COOLJetter®『CLJ-CSA』 リコールのお知らせ

更新：2022年6月1日

重要 製品リコールのお知らせ (1回目)COOLJetter®『CLJ-CSA』の
リコールに関するお知らせとお願い

■ 主要な不適合箇所

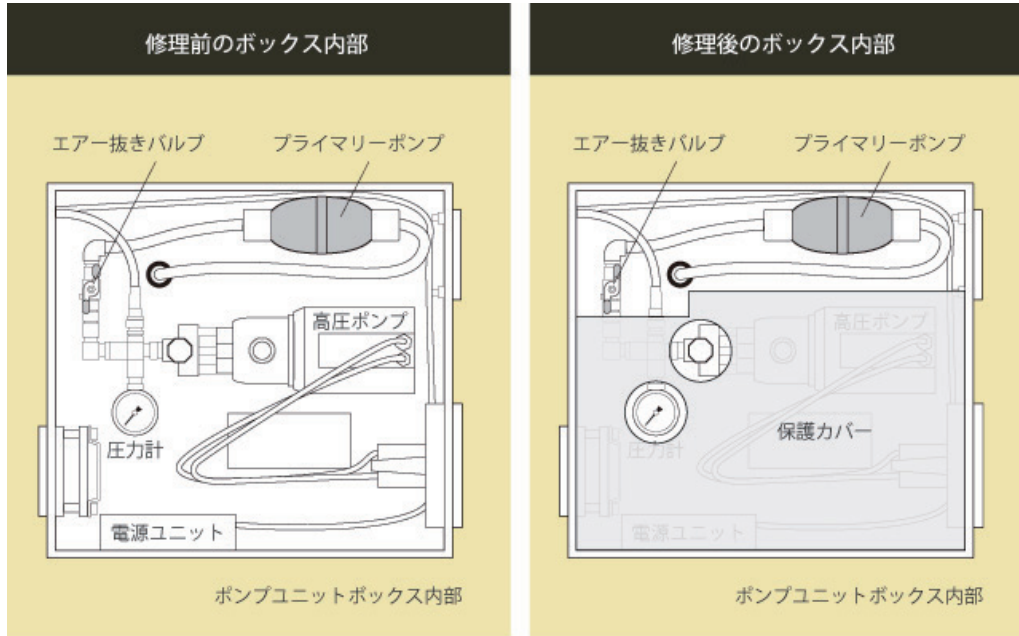
銘板品名
不適合箇所①	金属製ボックスのボックスを開けた際に内部配線や電気部品が露出しているため感電などの可能性がある。
不適合箇所②	金属製ボックスから外部に出ている配線の固定が不十分なため、強い力で引くと接続部が外れる可能性がある。

稼働中誤った使用法による怪我及び感電事故防止のため、ボックス内部への保護カバーの取付、及びそれに伴う配線取り直し変更等を行います。作業時間は1台あたり約30分を要する予定です。
